# Bautechnische Kontrolle

Datum: 11.09.2016	Uhrzeit: 17.15	Lfd. Nr.: BT-A-01
Projekt-Nr.: T1410065		Temperatur: 25 °C
Bauvorhaben: Parkhaus Am Sportpark Friedrichshafen		Witterung: sonnig
Plan Nr.:	Bauteil: Decke über U1 BT-A Bereich h=55cm und h=38cm

Datum: 13.09.2016	Uhrzeit: 17.15	Lfd. Nr.: BT-A-01
Projekt-Nr.: T1410065		Temperatur: 29 °C
Bauvorhaben: Parkhaus Am Sportpark Friedrichshafen		Witterung: sonnig
Plan Nr.:	Bauteil: Decke über 21 BT-A Bereich h=55cm und h=32cm

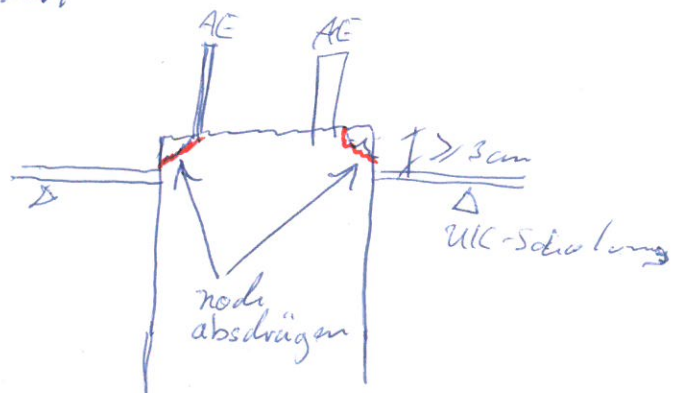
- 1) Bereiche TRH-Kern im Türstürzen Wand 20 und Wand 18 fehlt Pos. 24 (Stechbügel von oben.)
- 2) Achse S/C Pos. 6 Zulage oben 13 Ø16/190 fehlen
- 3) Auf Achs (S) von (C) nach (D) fehlt Pos. (2) und (8) noch einlegen!
- 4) Alle Stützen zu hoch betoniert  
→ Wände analog

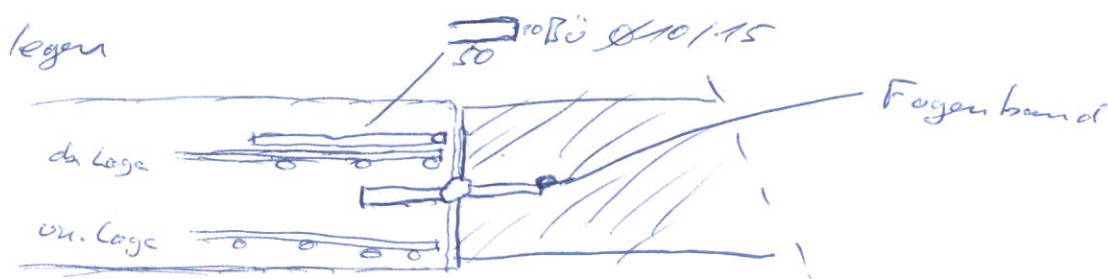
- 5) verzehnte Fuge am TRH gemäß SP herstellen und säubern!
- 6) Dübelleisten fehlen noch in A2 (Fotodokumentation Polier)
- 7) obere Lage Bereich TRH noch unvollständig
- 8) Achse 7 von Achse A-D noch horizontale Bü in obere Lage legen

- 9) AE Stützen Vordach in A1 gemäß Deckblatt einlegen
